# Beschlussvorlage

BV Pin GV 0943/25

## Gemeindliches Einvernehmen zum Bauantrag BA 230251 Neubau eines Wohn- und Geschäftshauses - 2. Änderung Gemarkung Petersberg, Flur 1, Flurstück 6/7

## ERLÄUTERUNG DER ÄNDERUNG

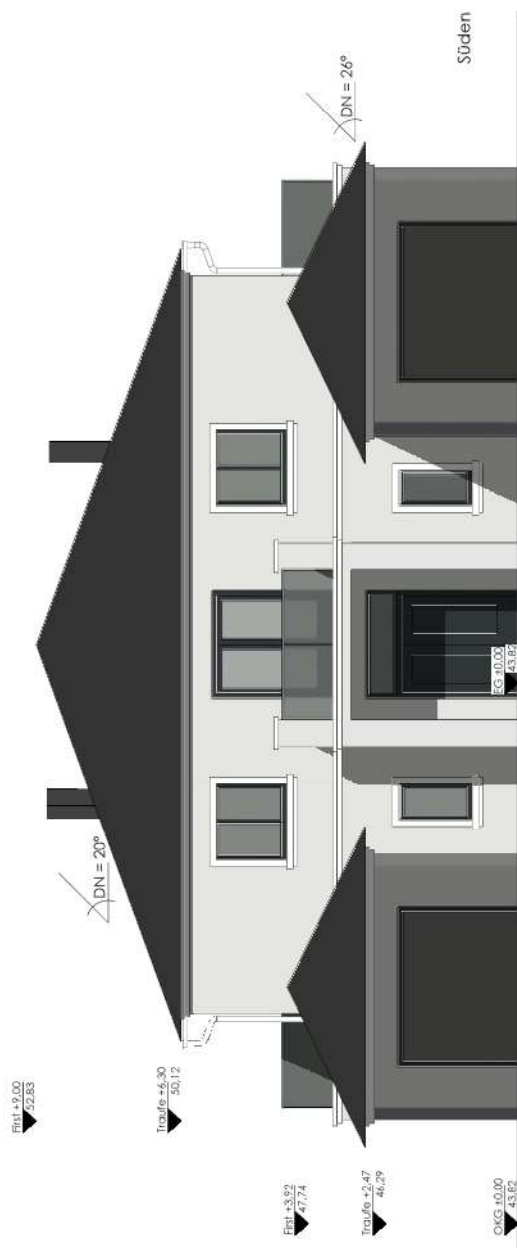
Das Kellergeschoss als Technikgeschoss entfällt komplett. Daher ändert sich auch der Grundriss des Untergeschosses geringfügig (kein Erker an der Nordseite, keine Treppe in das KG).

Die angepassten Schnitt- und die Ansichtszeichnungen sind ebenfalls beigefügt.

In der Baubeschreibung hat sich nur der BRI/anrechenbare Bauwert geändert.
